Årlig hovedettersyn

Tilstandsvurdering: 15.08.2024

Kunde: **Tokke kommune**
 Prosjekt: **Åmdals Verk barnehage**
 Prosjekt-ID:
 Område:
 Adresse: Skulevegen 13
 Sted: 3882 Åmdals Verk
 Kontakt:
 E-post:

Post 3	
Vippehuske	
Installasjons-ID:	.002
Utstyrs-ID:	
Installasjons-nummer:	2
Produkt-ID:	
Produsent:	Aktiv lek
Lever / produsert:	
Lokaliserings-ID:	
Underlag:

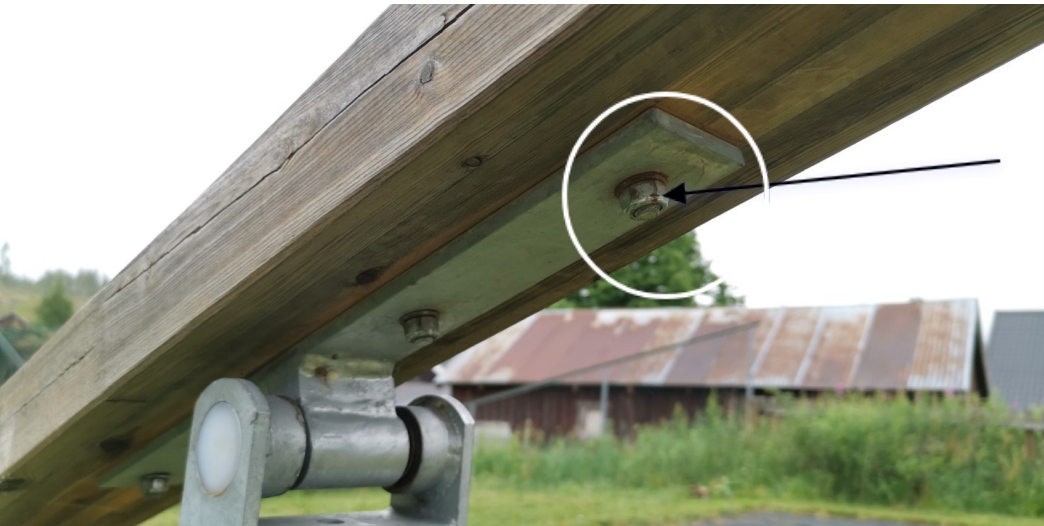
Avvik	Tiltak	Hjemmel
Vippeplanke har behov for overflatevedlikehold, fare for råte angrep.	Overflatebehandles med olje, beis.	1176-1.6.2.3
